荆东安置房及周边附属配套工程（安置房）建筑方案设计 方案变更

建设单位：三明市三元区城市建设投资有限责任公司
设计单位：福建一建集团有限公司

7#楼屋顶平面图

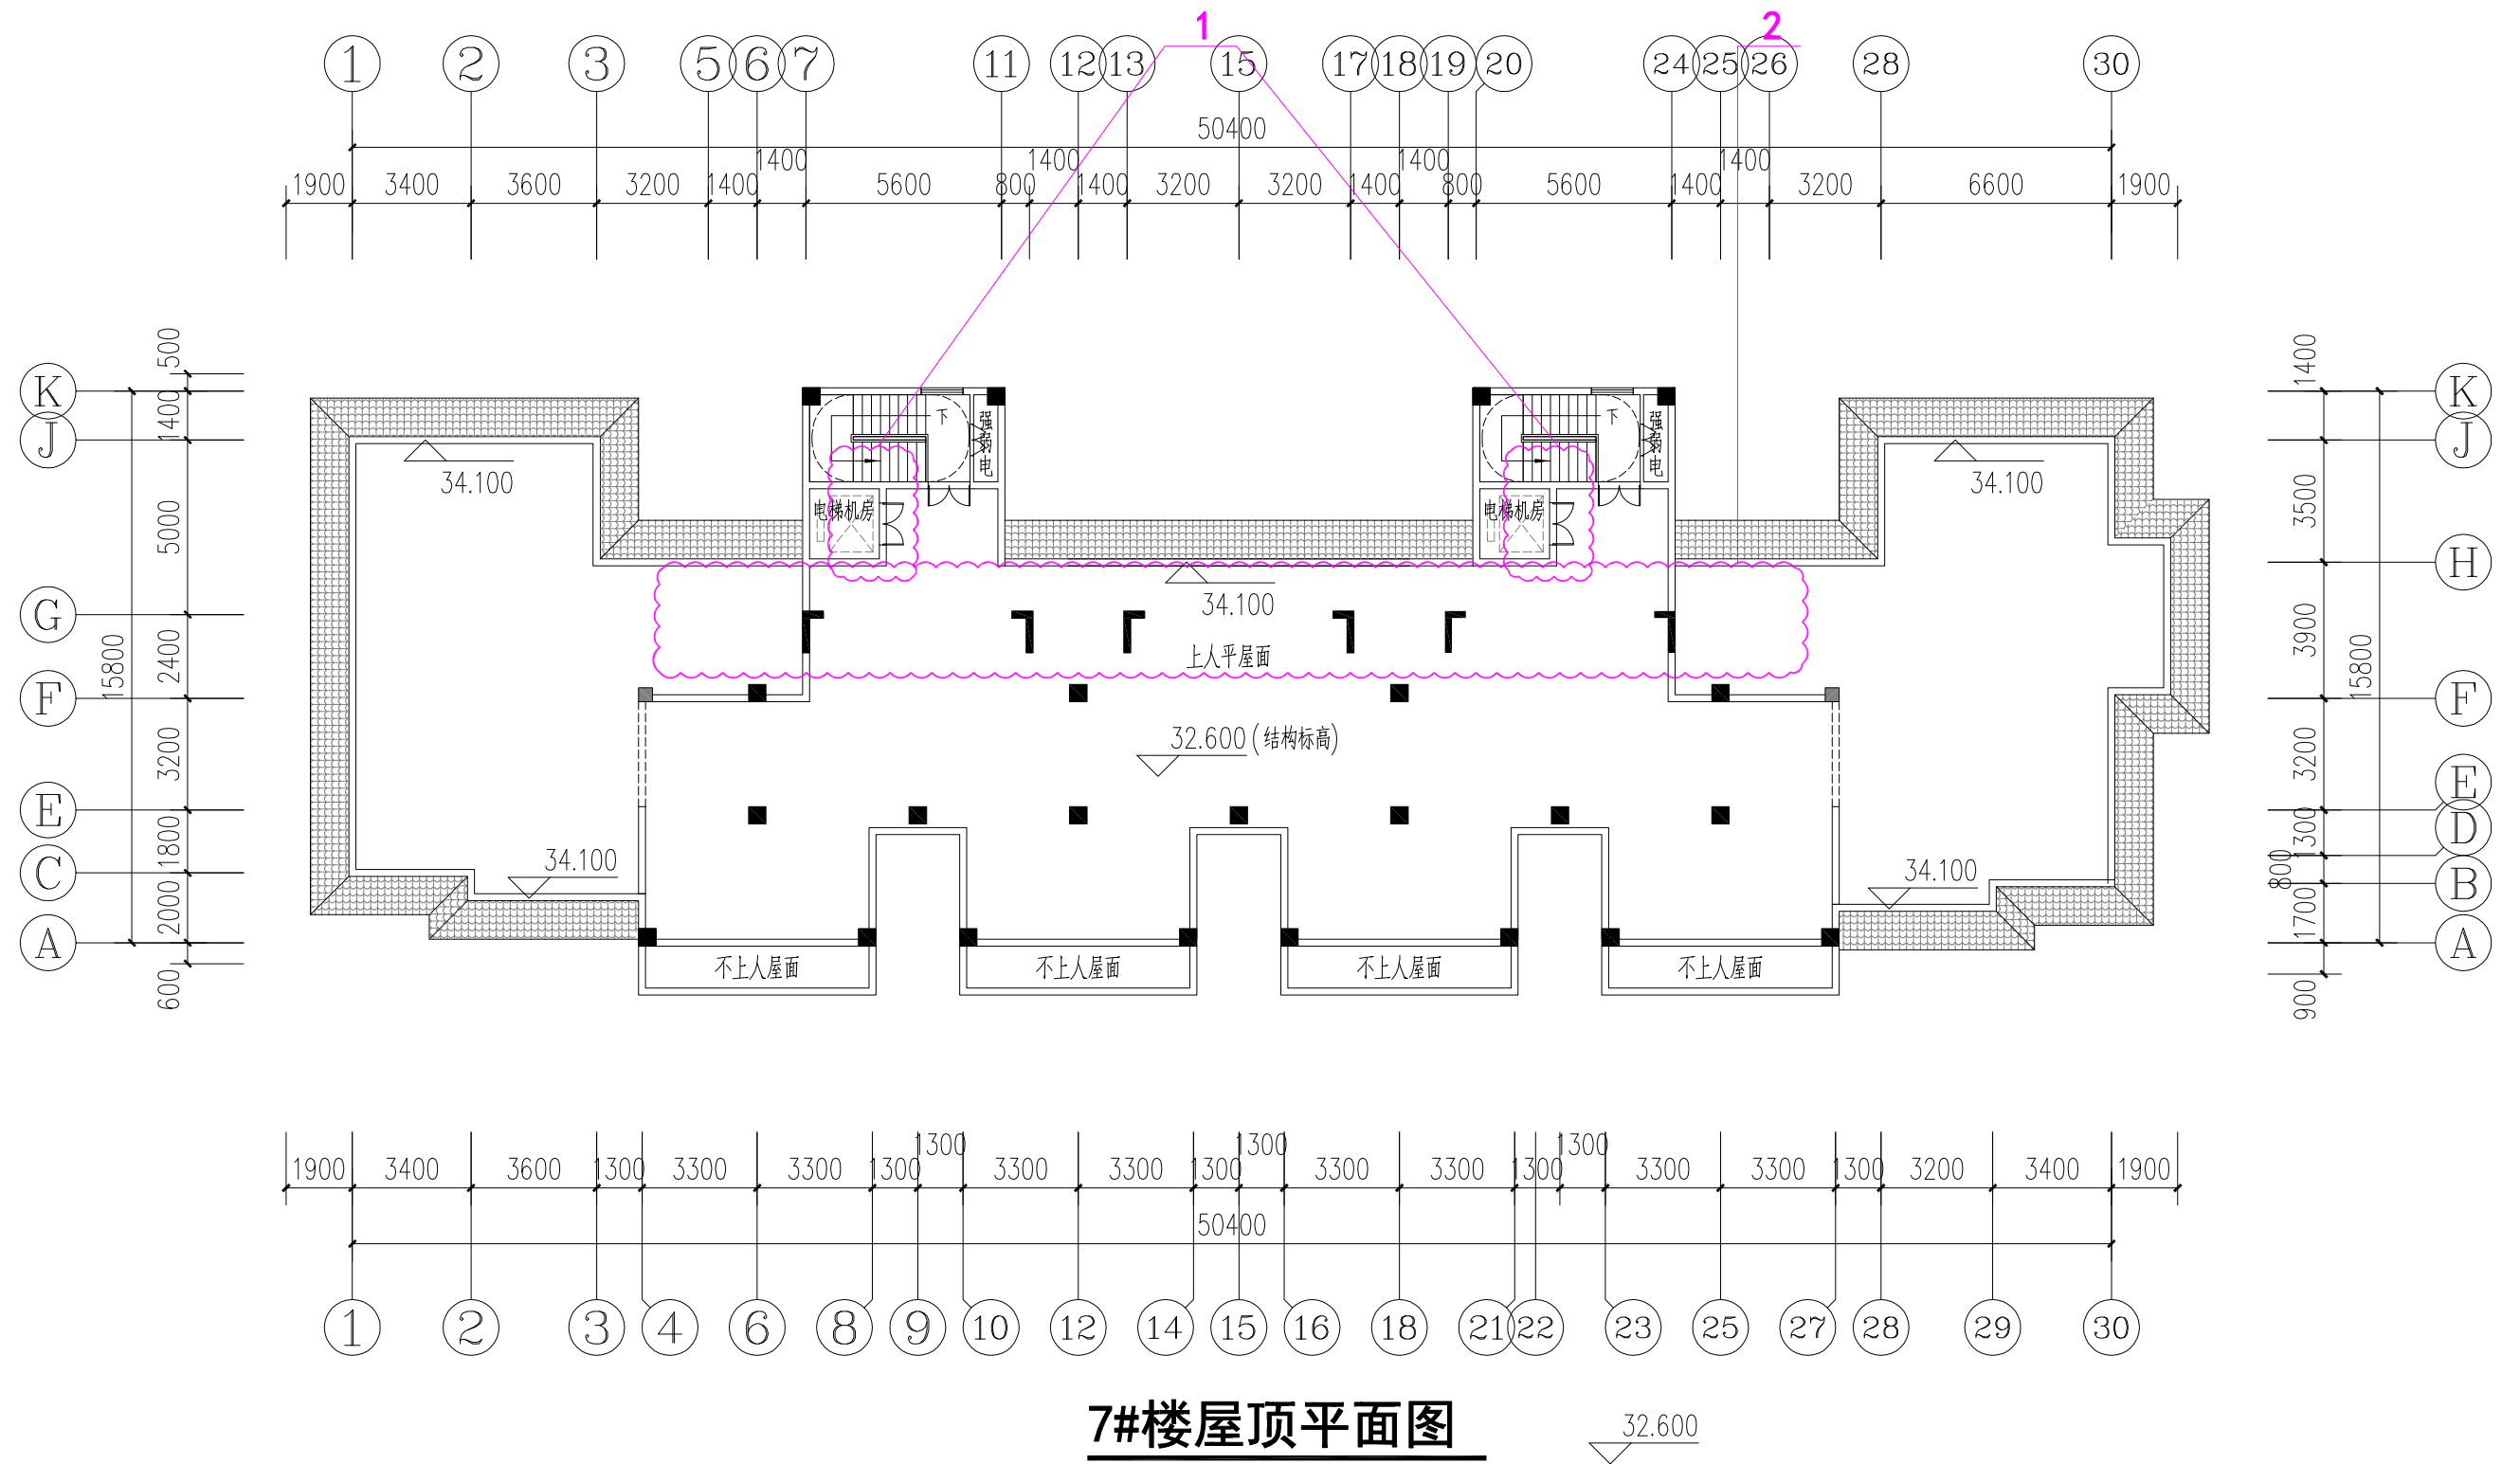
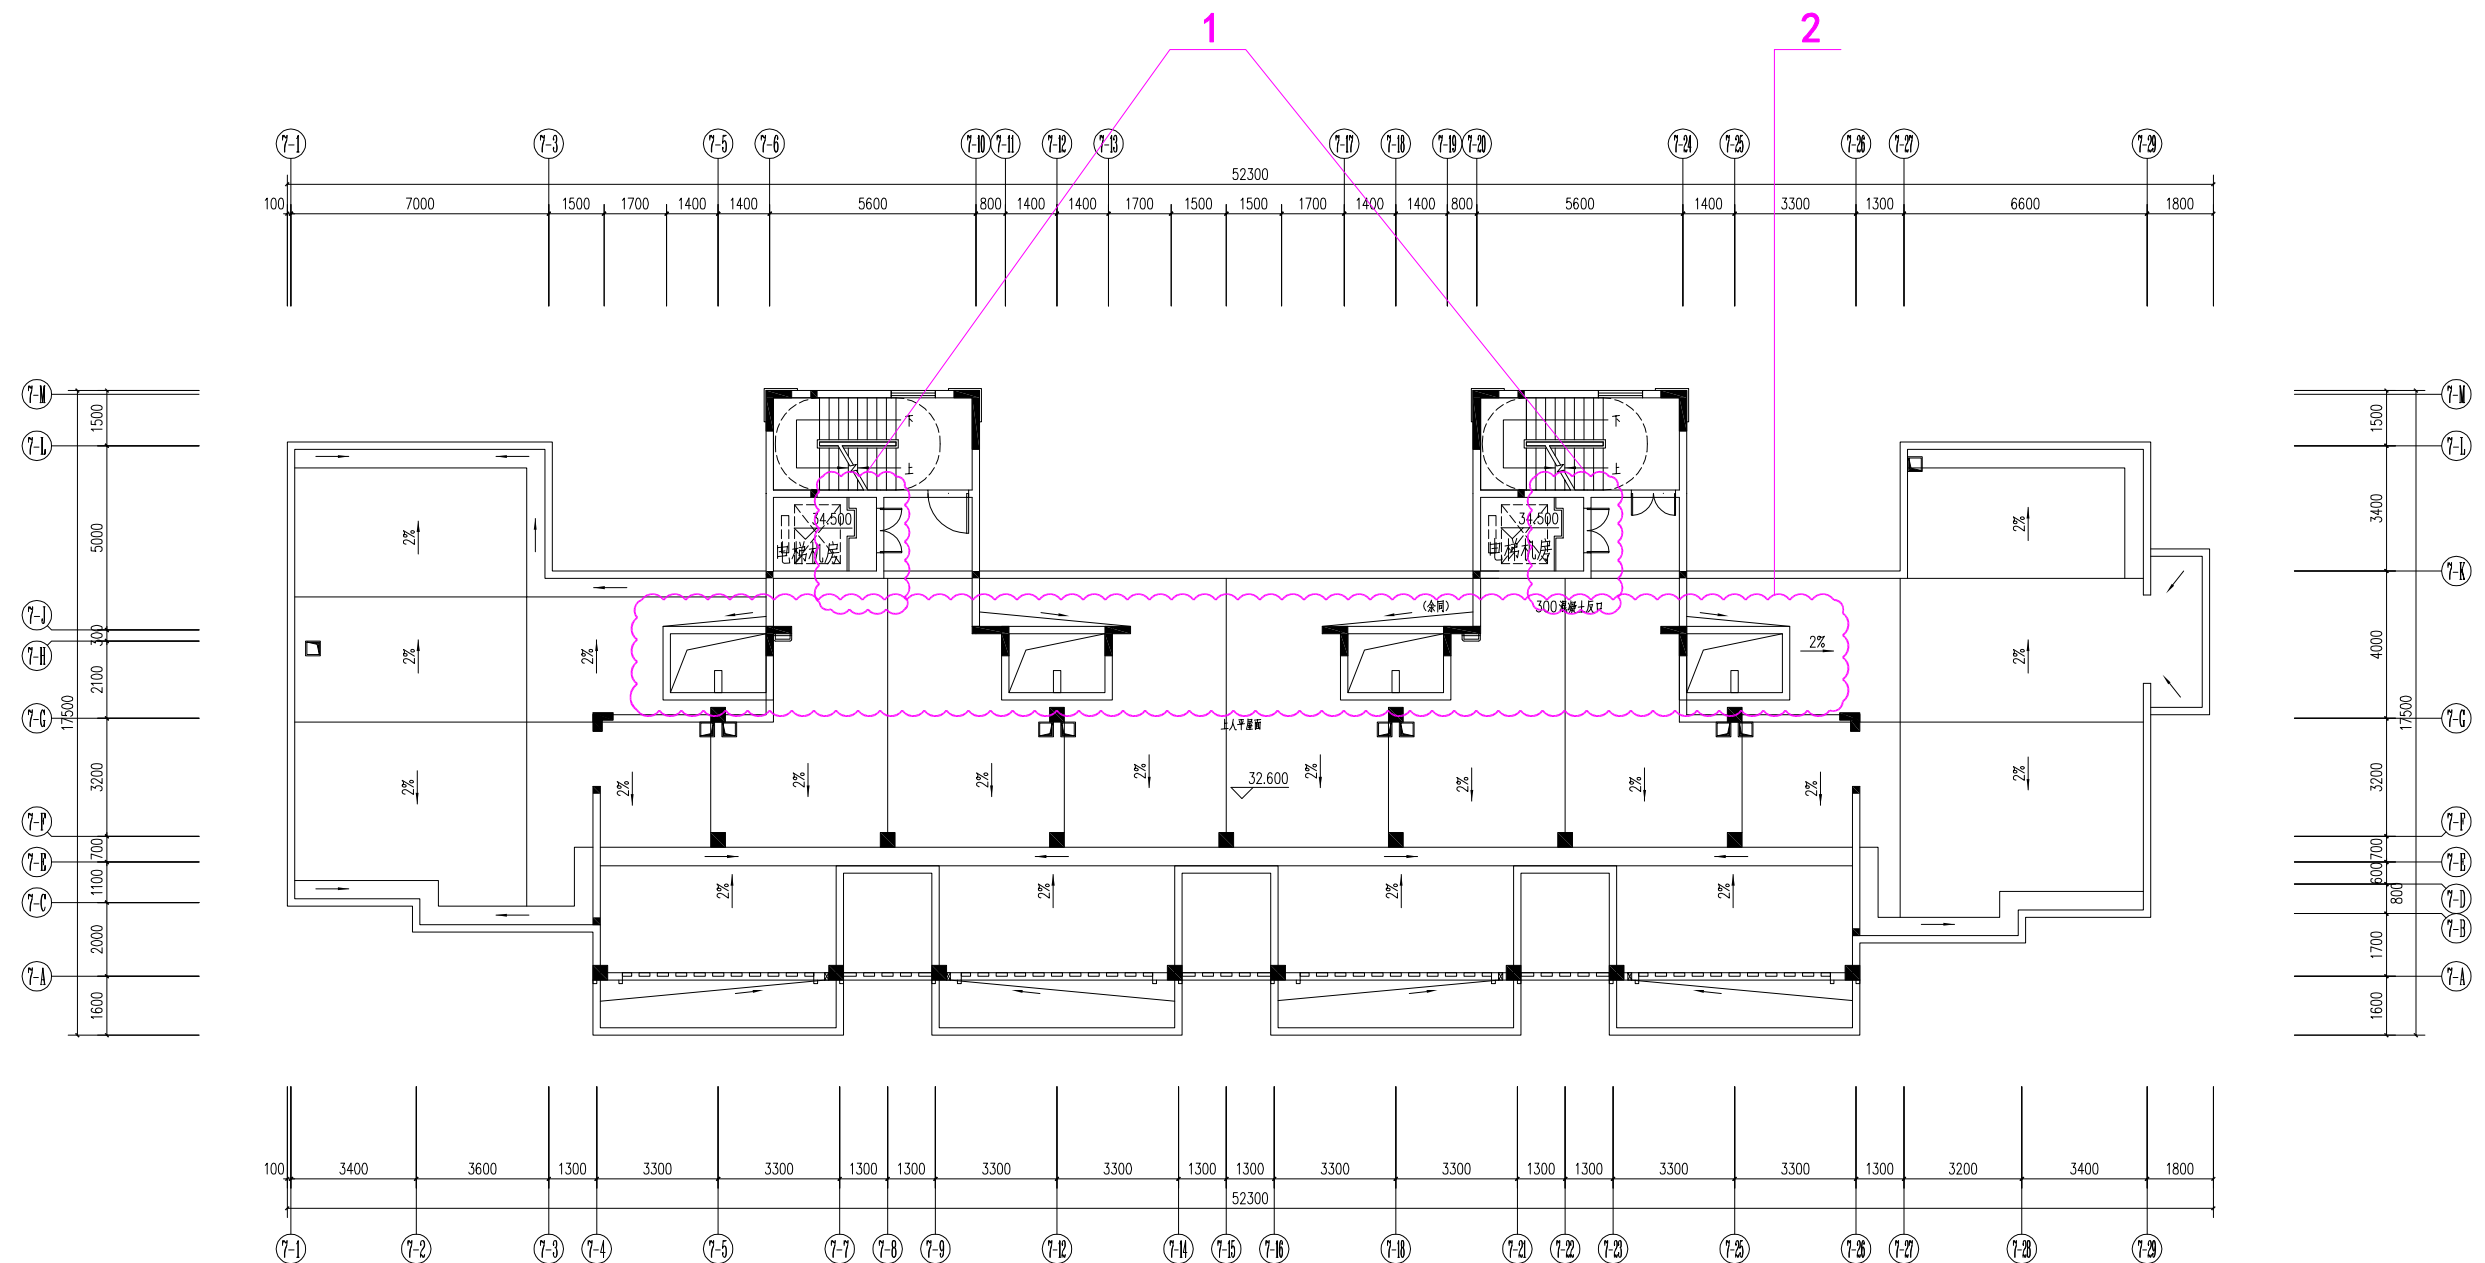
- 1、7-J~7-L轴交7-7~7-9轴、7-J~7-L轴交7-21~7-23轴电梯机房调整
2、7-G~7-J轴交7-4~7-26轴增设天井上空
